日光市監査委員告示第25号

令和6年度 工事監査結果

令和6年度 日光市技術調査結果報告書

工事名：今市地域保育施設等適正配置事業
保育施設新築工事

ボーリング No. 1

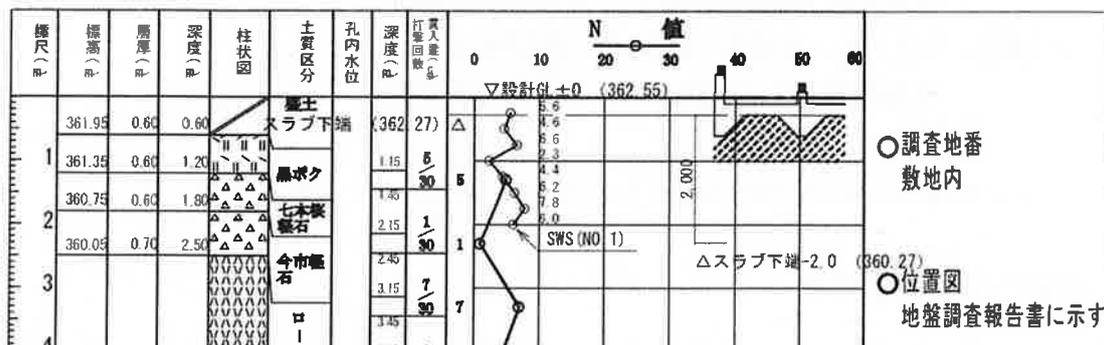
なお、設計概要において地耐力を 30.00 kN/m^2 としているが、基礎底板の接する部分は下図のようにボーリング調査でN値を計測できなかった盛土部であることから、盛土層、表土層（黒ボク）の換算N値により長期許容支持力 q_a を算出している。その結果、No1 では $\text{KBM} \cdot 1.0\text{m}$ の表土層（黒ボク）で $q_a = 22.5 \text{ kN/m}^2$ と設計地耐力を下回っているが、構造計算によると、No1 周辺にかかる重量は $oe = 9.98 \text{ kN/m}^2$ （計算書記号 FS1）であり、 $q_a = 22.5 \text{ kN/m}^2 > oe = 9.98 \text{ kN/m}^2$ となり算出された地耐力が上回っているため、問題ないと判断している。

しかし、基礎に接する地盤が設計地耐力 30 kN/m^2 を部分的に下回る状況であること及び上図に示すように標高 360.75m 以下にN値1の軟弱層もあることから、不等沈下の発生しやすい地盤状況であるので、完成後においても基礎のクラック発生状況などに留意することが望ましい。
